Oggetto: PUMS di Terni: osservazioni/valutazioni/suggerimenti di alcuni cittadini residenti in Strada di Maratta Alta (zona via del Maglio)

NUOVA ACCCESSIBILITA' ALLA ZONA INDUSTRIALE DI VIA DEL MAGLIO (A1)

COMUNI DI TERNI E NARNI BRTP0070

PIANO URBANO DELLA MOBILITA' SOSTENIBILE NUOVA ACCESSIBILITÁ ALLA ZONA INDUSTRIALE DI VIA DEL MAGLIO - (A1)

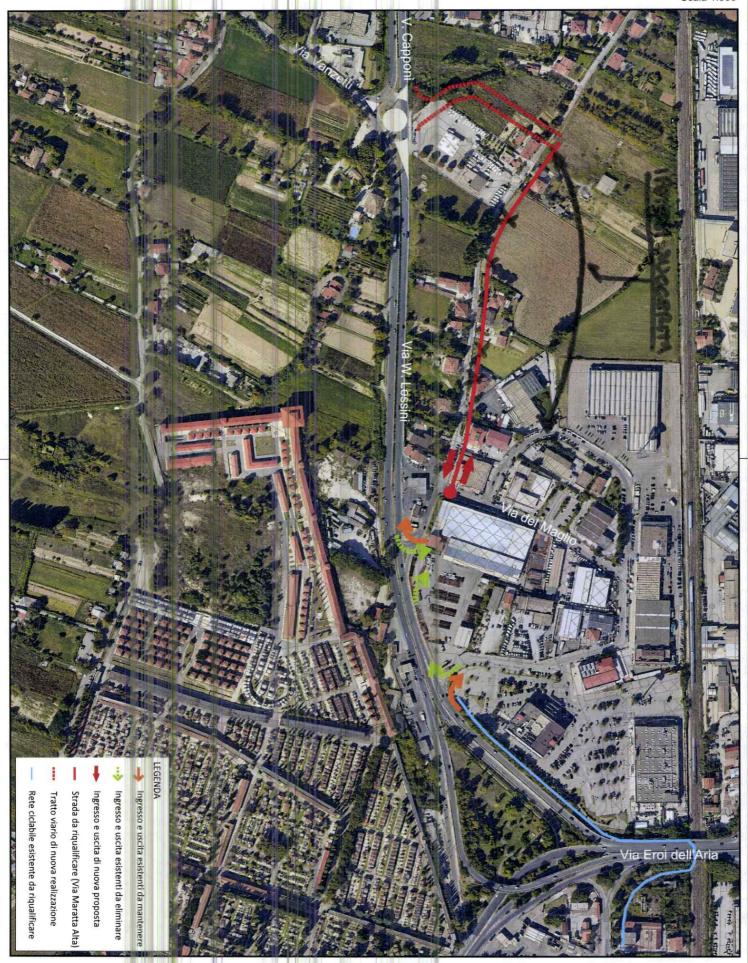
Il fatto che l'Arministrazione si stia occupando di queste problematiche è sicuramente un atto meritorio; tuttavia, secondo noi cittadini residenti, la soluzione abbozzata come "ipotesi bretellina" ha validità come obiettivo di principio per la soluzione del problema, ma risulta assolutamente inidonea come proposta progettuale.

Infatti è vero che la soluzione al problema è quella di collegare la viabilità interna di via del Maglio alla prima rotonda di via Lessini, in modo da ripartire il traffico veicolare tra l'attuale viabilità ed una nuova bretella di collegamento, ma con caratteristiche notevolmente diverse da quelle che potrebbero r sultare dalla riqualificazione dell'esistente Strada di Maratta Alta.

- ✓ attualmente questa strada è adibita al solo traffico locale, già strada di campagna, mantenuta nel tempo con riporti di breccia alla bisogna e quindi resa più agibile con la stesura di un manto di asfalto;
- ✓ essa è inoltre carente come portata, in quanto priva di una massicciata / fondamenta idonea
 a sopportare un eventuale traffico di mezzi pesanti;
- ✓ la larghezza esigua della carreggiata (in alcune zone inferiore a 6 m.) non consente in alcun modo la realizzazione di una strada di categoria E, idonea al transito a doppio senso di marcia anche dei veicoli pesanti che confluiscono nella zona industriale di Via del Maglio.

Sarebbe infatti necessario realizzare due corsie di larghezza non inferiore a 3,5 m. ciascuna, banchine laterali ed idonei marciapiedi per un totale di circa 11 m.

Tale ipotesi però non è assolutamente praticabile, in quanto la maggior parte delle abitazioni private e delle relative strutture che insistono sul fronte stradale (giardini, fontane, recinzioni, ecc.) verrebbero, in tal caso, totalmente o parzialmente demolite.

Inoltre nell'ipotesi che quella abbozzata nella planimetria A1 fosse la vostra soluzione al problema, facciamo notare che la stessa andrebbe in netto contrasto con i punti 2 e 3 degli obiettivi essenziali dei PUMS:

Infatti in tal modo i residenti, oltre ai maggiori rischi per l'accesso/uscita dalle proprie abitazioni, sarebbero maggiormente esposti al rumore ed alla respirazione di gas di scarico dovuti ad un traffico veicolare di scorrimento notevolmente più intenso rispetto alla situazione attuale. Verrebbe così meno qualunque ipotesi di miglioramento della sostenibilità ambientale di una zona già ampiamente penalizzata.

Pertanto, preso atto della criticità del flusso veicolare in ingresso ed in uscita dall'area industriale di via del Maglio, riteniamo logico intervenire con un progetto che disponga di una soluzione di più ampio respiro (anche in previsione di altri insediamenti all'interno dell'area stessa) con la realizzazione di una bretella di collegamento che dalla prima rotonda di via Lessini si raccordi all'anello di via del Maglio, passando a monte della zona residenziale di Strada di Maratta Alta, come da ipotesi riportata nella planimetria allegata.
